Boulevard Adolphe Max 88-104
1000 Bruxelles
Cadastrés : Bruxelles 2 DIV / 21802B

15/04/2026

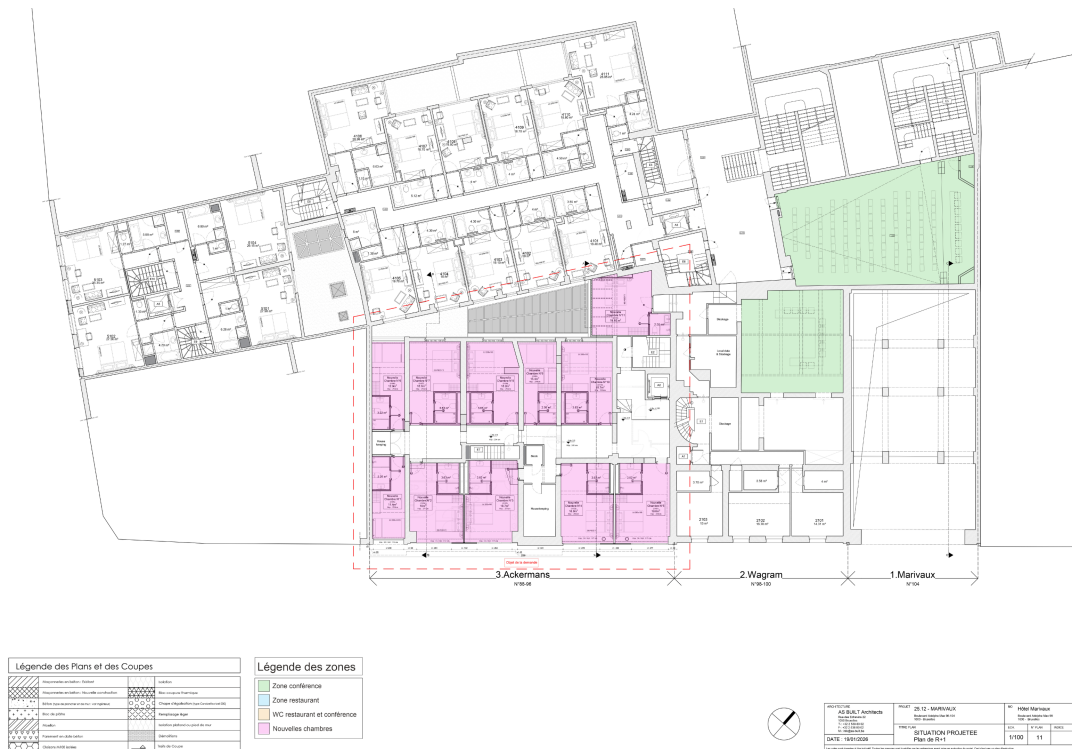
Au 1^{er} étage, dans la situation de droit, l'ensemble que nous rénovons était affecté aux logements.

Dans la situation de fait ce n'est pas le cas. Aucun logement n'a été réalisé. Une zone avec les sanitaires pour le restaurant est existante, ainsi qu'une zone à l'abandon dû au mauvais état du sol.

Il a d'ailleurs été décidé avec l'ingénieur que la zone arrière pour les futurs chambres devrait subir une plus lourde transformation pour s'assurer d'une bonne stabilité.

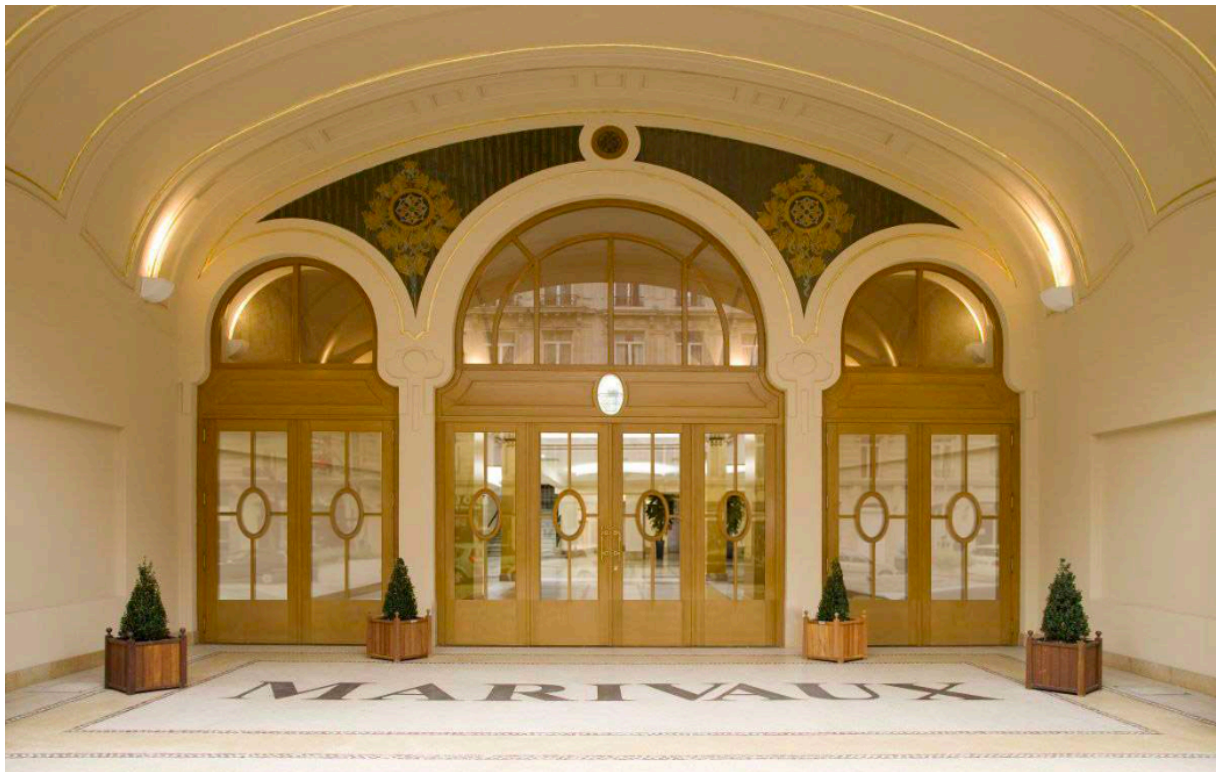
À ce jour un tapis est posé et collé sur le granito existant.

- Nous avons contacté la société spécialisée en Belgique « Bernardin » qui est passée sur place et a pu constater les travaux à réaliser pour une remise en état du granito existant.
- Les pierres bleues posées derrière l'entrée seront retirées et un granito identique à l'existant sera exécuté.

Voici donc les photos avec le granito sans tapis de l'intérieur et de l'extérieur avec les portes en verre.

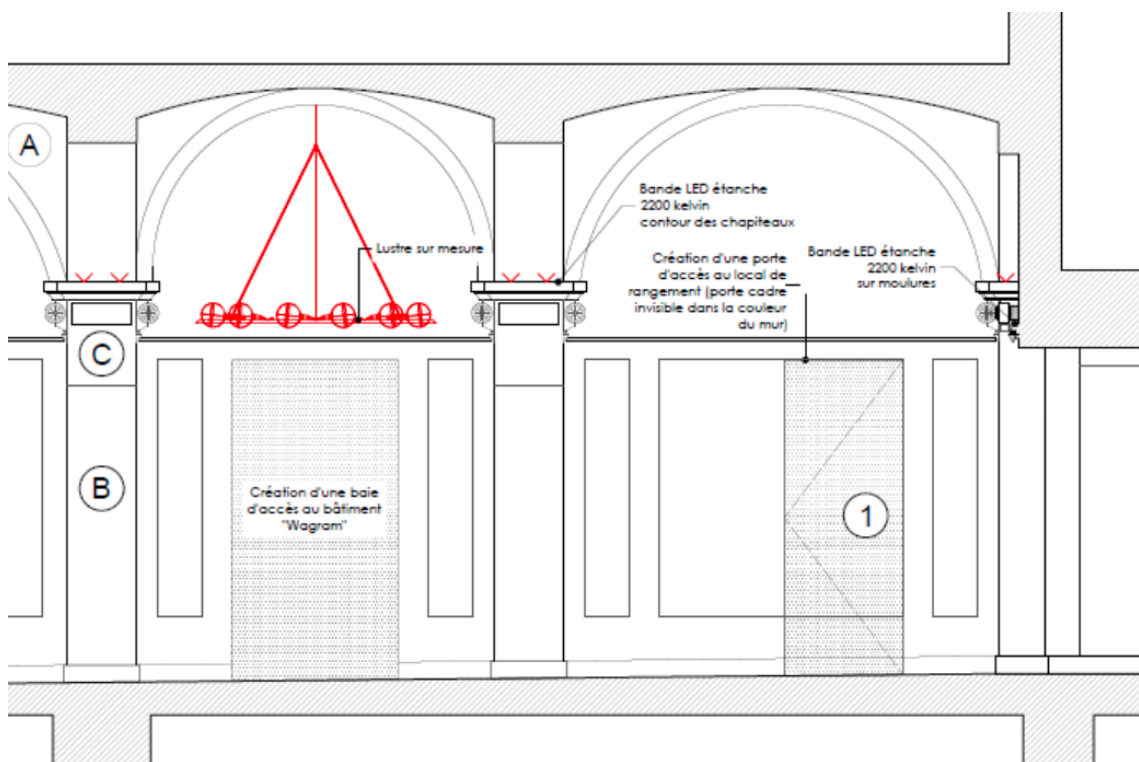
- Nous demandons 2 ouvertures vers le bâtiment voisin.
 - La première sera un simple ouvrant... Porte sur pivot réalisée dans la petite alcôve et parfaitement intégrée dans la continuité de celle-ci. (même couleur, plinthes,...). Porte constamment fermée sauf pour le dépôt des valises.
 - La deuxième sera tout le temps ouverte, les murs seront peints dans l'ouverture seront soit de la couleur de la pièce voisine, soit avec un contour de couleur bronze... Un système de porte coulissante RF 1/2h sera placée dans le bâtiment voisin dans une contre cloison. (non visible).

L'ouverture de cette porte correspond à l'alcôve existante.
